Opinia Nr 004809

z wyników przeprowadzonych oględzin - ekspertyzy urządzeń grzewczo-kominowych

w budynku przy ul. Gell. Andrusza nr 148/8 w Walbrzychu

1. Wskazania przewodu kominowego i usytuowania miejsca na podłączenie
2. Ustalenia prawidłowości podłączenia
3. Ustalenia przyczyn wadliwego działania urządzeń

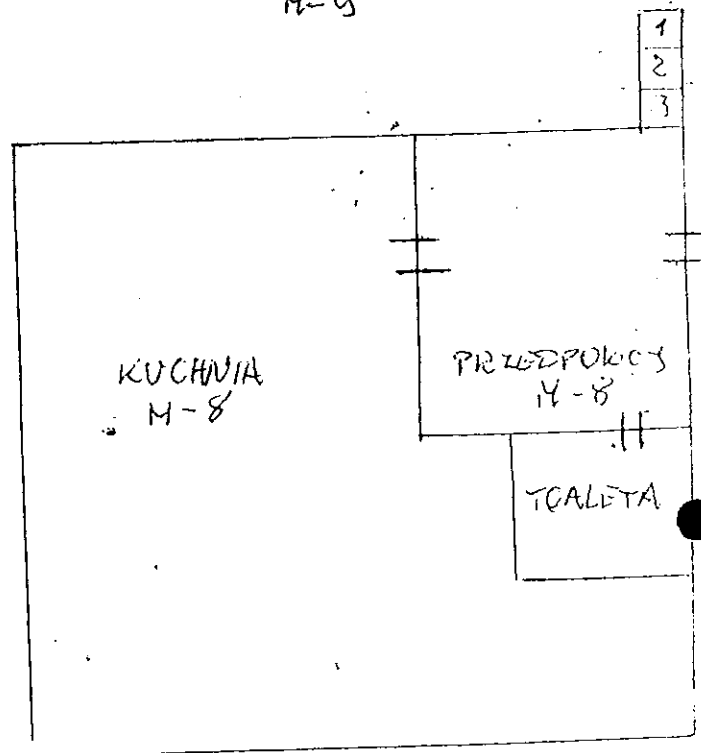
1. Istniejący, nieprawidłowy słup podłączenia nie pozwala na podłączenie jakiegokolwiek pieca do przewodu nr 3, który jest jedynym przewodem zachodzącym na mieszkanie.
2. Istniejąca wentylacja wpuszczająca powietrze do kuchni i łazienki nieprawidłowa.
